Objektkatalog für das Straßen- und Verkehrswesen

Vorschlag zu Aktualisierungen im Datenschema Prüfdaten

Version: 1.0
Datum: 02.01.2023
Status: akzeptiert
Dateiname: N0203.docx
Verantwortlich: Jochen Hettwer

2.1.1 Datentyp *Verformungsverhalten*

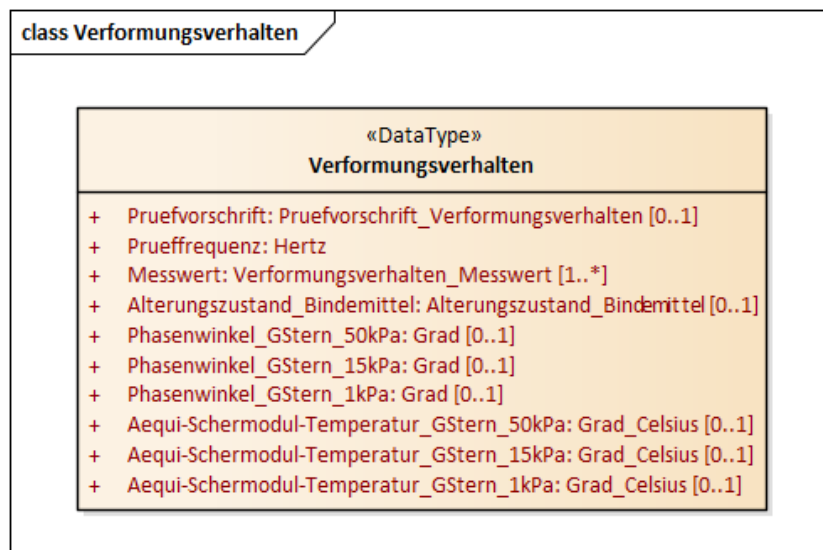
Durch die neue TL VBit-StB 22 werden im komplexen Datentyp *Verformungsverhalten* die folgenden Umbenennungen von Attributen erforderlich:

- Das Attribut "Äquisteifigkeitstemperatur_GStern_50kPa" erhält den neuen Namen "Äqui-Schermodul-Temperatur_GStern_50kPa".
- Das Attribut "Äquisteifigkeitstemperatur_GStern_15kPa" erhält den neuen Namen "Äqui-Schermodul-Temperatur_GStern_15kPa".
- Das Attribut "Äquisteifigkeitstemperatur_GStern_1kPa" erhält den neuen Namen "Äqui-Schermodul-Temperatur_GStern_1kPa".
